Auswertung der eingegangenen Stellungnahmen der Behörden und sonstigen Träger öffentlicher Belange sowie der Nachbargemeinden und –städte zum

- **Entwurf (Stand November 2019) und**
- **geänderten Entwurf (Stand Juni 2020)**

der 2. Änderung des Bebauungsplanes „Sonnenallee-West“ im OT Rödgen und Erweiterung auf Teile des Bebauungsplanes „Sonnenallee-Mitte“ im OT Thalheim

Abb. 1 : Einstufung Winderosionsgefährdung

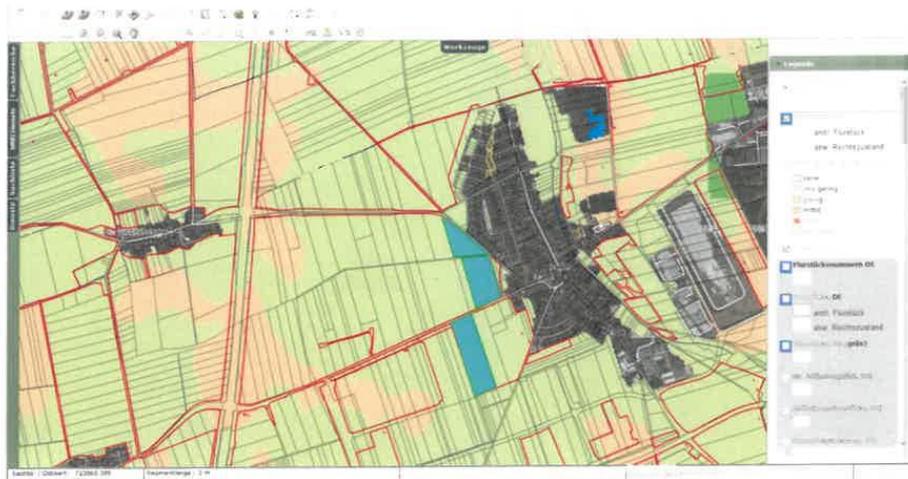
Die fachlichen Argumentationen seitens des ALFF sind nicht von der Hand zu weisen. Da die Planungen noch nicht abgeschlossen werden können und durch weitere (kleinere Änderungen) einer Überarbeitung unterzogen werden, sollte dies zum Anlass genommen werden, um eine intensive Auseinandersetzung mit den berechtigten Forderungen vornehmen zu können.

Deshalb wird eine Arbeitsberatung mit den zuständigen Bearbeitern und Verantwortlichen angeregt, welches zeitnah zur Überarbeitung der Planunterlagen stattfinden soll.
